Република Србија
МИНИСТАРСТВО ГРАЂЕВИНАРСТВА,
САОБРАЋАЈА И ИНФРАСТРУКТУРЕ

ИЗВЕШТАЈ

О ОБАВЉЕНОЈ СТРУЧНОЈ КОНТРОЛИ УРБАНИСТИЧКОГ ПРОЈЕКТА ЗА ИЗГРАДЊУ МЕТРО СТАНИЦЕ „СКАДАРЛИЈА” И ГРАДСКЕ ПИЈАЦЕ „БАЈЛОНИ” НА КП 1476, 1479, 1480, 1481, 1482, 1483, 1484, 1430 И 468/2 СВЕ КО СТАРИ ГРАД

Назив: Урбанистички пројекат за изградњу метро станице „Скадарлија” и градске пијаце „Бајлони” на кп 1476, 1479, 1480, 1481, 1482, 1483, 1484, 1430 и 468/2 све КО Стари град (у даљем тексту: Урбанистички пројекат).

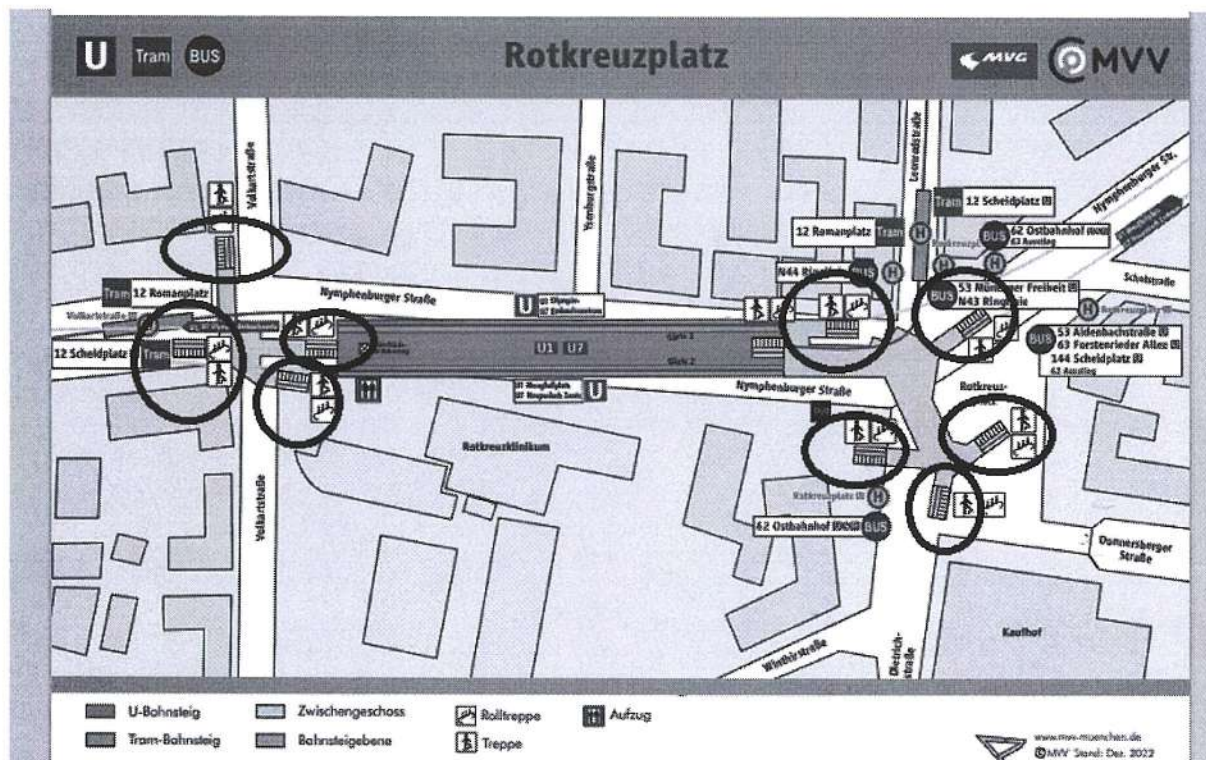
Савремена метро-станица не захтева једну централну „зграду“ („станицу“), као у предложеном пројекту, већ **отварање и динамично повезивање дела тунела који се користи за заустављање метро-воза са што више расцветалих кракова надземних улаза и прилаза који паралелно покривају више градских средина.**

Исправно би било, на пример, да за подземну станицу Скадарлија постоји један западно оријентисан улаз у Страхињића бана, од прилике испред посластичарнице Милица, који би као „њихов улаз“ упијао становнике Дорћола који долазе из правца Калемегдана.

Исправно би било, да се спрам постојећих карактеристика простора и кретања људи, предвиди један јужно оријентисан улаз негде испред БИТЕФА или уз БИТЕФ. Тај улаз би покривао појас пијаце, али и кориснике аутобуса са фреквентне станица Банија у Улици Деспота Стефана.

Образложење: Не прихвата се проширење границе Урбанистичког пројекта јер она обухвата простор за реализацију два приступа метро станици Скадарлија, а на основу процењеног броја путника и дефинисаног идејног решења метро станице добијеног од стране ЈКП Београдски метро и воз. Додатни приступи метро станици уколико се укаже потреба за њима биће предмет посебне Анализе и реализоваће се посебним планом детаљне регулације или Урбанистичким пројектом.

Пример рачвастог пројектовања – Станица Rotkreuzplatz у Минхену са девет улаза/излаза.

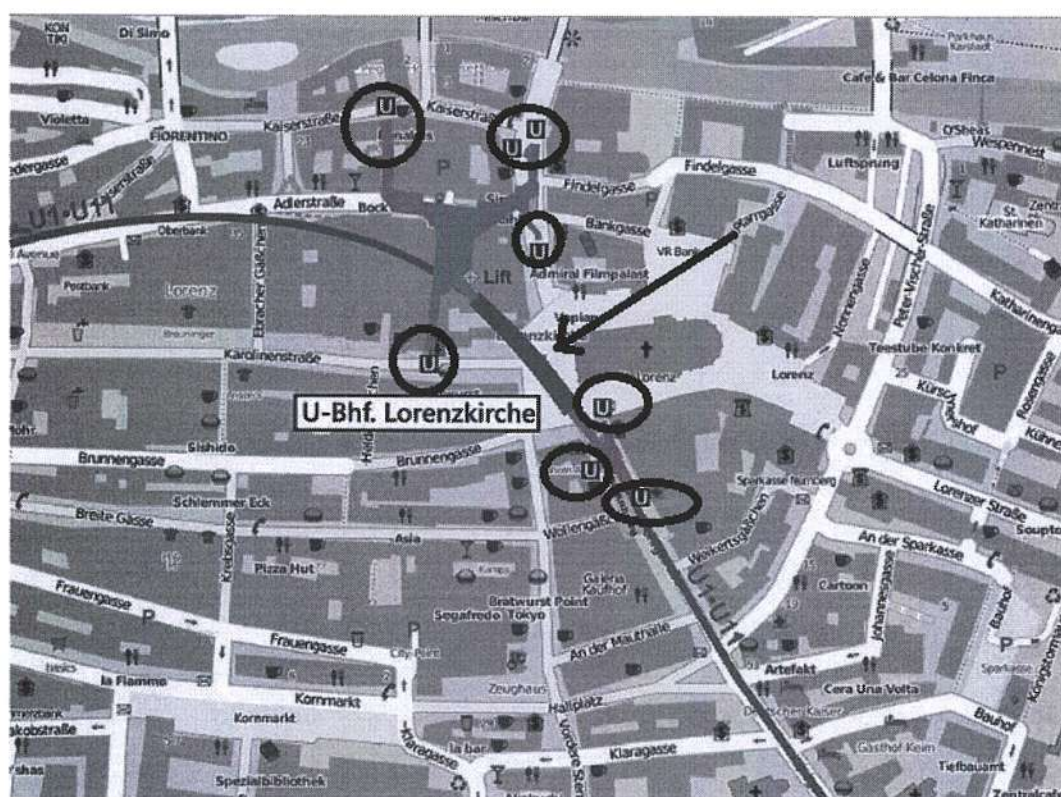
Смислено би било и да станица има више мањих улаза који омогућавају да се инфраструктура станице уједно користи као подземни пролаз, а такође повезују функционално додатне крајеве града на метро-мрежу. На пример, то би могао бити улаз на почетку Жоржа Клеменсоа и улаз у Гундулићевој.

Против реченог савременог концепта не може се истаћи да његово спровођење не дозвољавају границе урбанистичког пројекта, јер је управо дубља и права суштина овде изнете сугестије у томе да су границе пројекта погрешно одређене и да као такве представљају део проблема, који је потребно код станице Скадарлија и код других станица репити пре коначног планирања.
